Association de Citoyens Responsables des Volcans

Enquête publique : demande d'autorisation d'ouverture de travaux miniers de géothermie profonde sur le lieu-dit « Le Champs », à Saint-Pierre-Roche (63210)

Observations et propositions

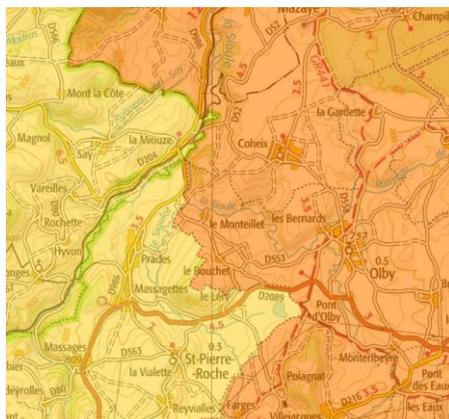
S'agissant de la sensibilité sismique de la zone, voici une carte de France de mesure de la sismicité⁴ :

D'après cette carte, la banlieue strasbourgeoise, toute comme celle de Clermont-Ferrand, se trouvent zone de sismicité modérée.

Ainsi, la centrale de Vendenheim et celle projetée se trouvent dans des zones de sismicité semblable.

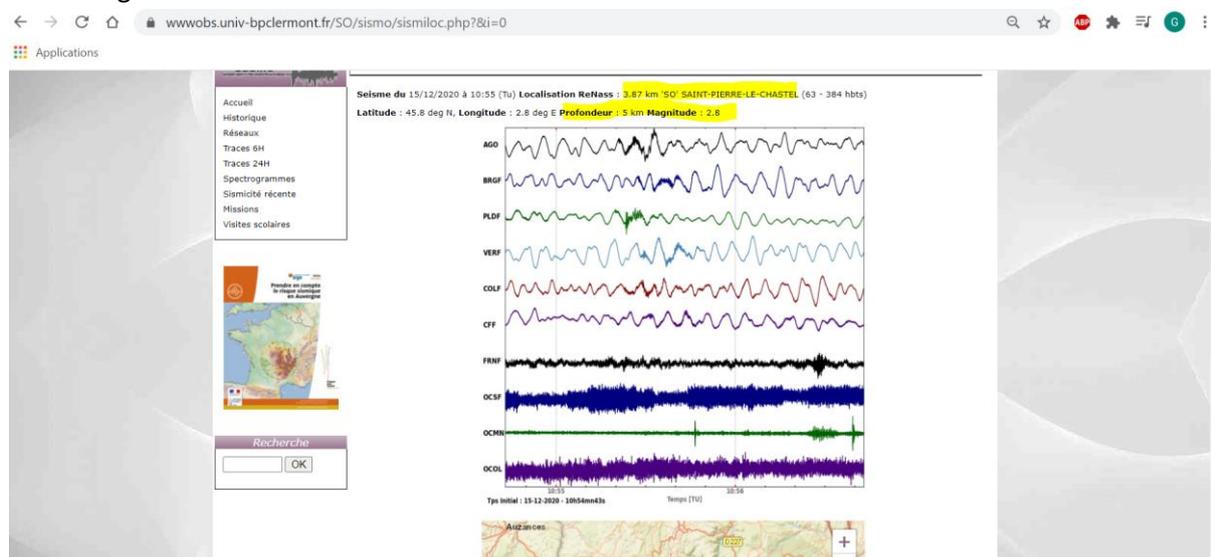
La limitation arbitraire et administrative entre la zone « modérée » (orange) autour de Clermont-Ferrand et la zone « faible » (jaune) alentours est positionnée comme suit⁵ :

On constate alors que le site choisi pour le projet GéoPulse se situe en zone « faible » mais à quelques centaines de mètres seulement de la zone « modérée ».

Or, si la géothermie profonde provoque bien des risques sismiques, il est certains que ceux-ci ne se limiteront pas à zone restreinte. Ils se diffuseront donc bien au sein de l'aire géographique à sismicité modérée, laquelle comprend l'agglomération de Clermont-Ferrand.

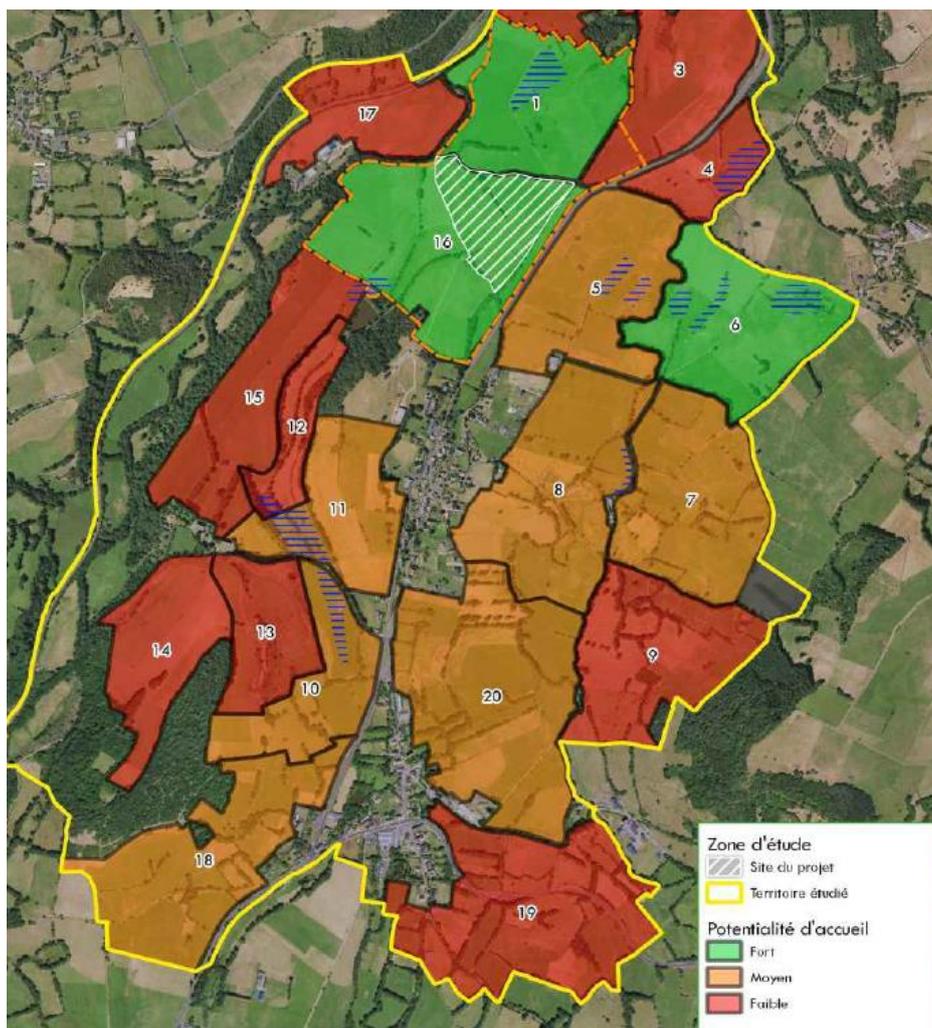
Pour rappel, cette mesure consiste en une « gestion écologique » de la parcelle ci-dessous (l'emprise du projet GéoPulse est représentée en hachures blanches)¹¹ :

Or, il ressort du mémoire en réponse du porteur du projet à l'avis de l'Autorité environnementale, page 62, que la potentialité d'accueil pour cette espèce est variable en fonction des parcelles :

Il ressort de la carte ci-dessus que la parcelle accolée au site du projet, à l'Est (n°5), ne présente qu'une potentialité d'accueil moyenne, alors que le terrain d'assiette du projet était quant à lui fort.

Par conséquent, la réalisation du projet ne pourra induire qu'une détérioration de l'habitat de la Pie-Grièche grise. Cette mesure ne représentera donc pas une compensation de l'impact du projet.
